(3-5階共通)デットスペースを無くし、平面上効率的に配置した案。自販機前スペースを極力確保するため、幅が小さいゴミ箱を選定。

4階・5階 ⑩30箱型タイプ (平面は4階)

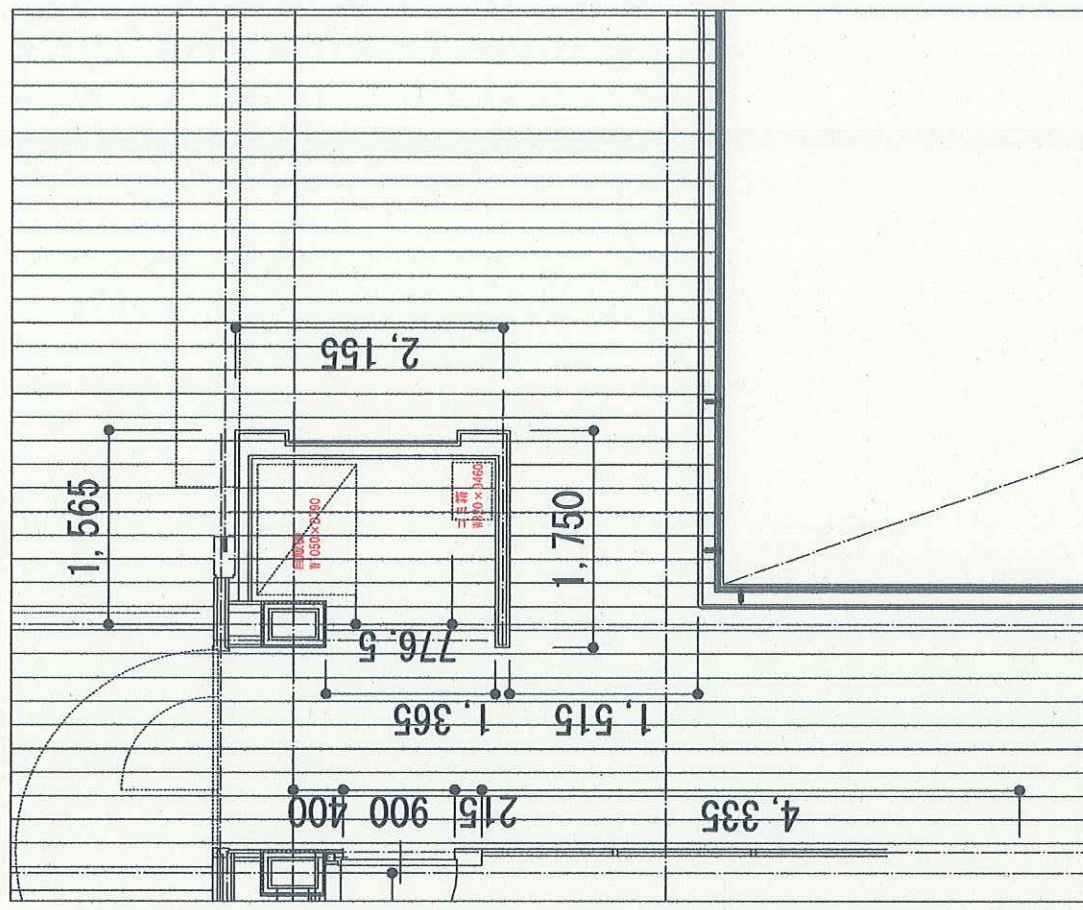
6階 ⑩30箱型タイプ  
洗面カウンター奥行を600mm→450mmに変更、袖壁を200mm縮小
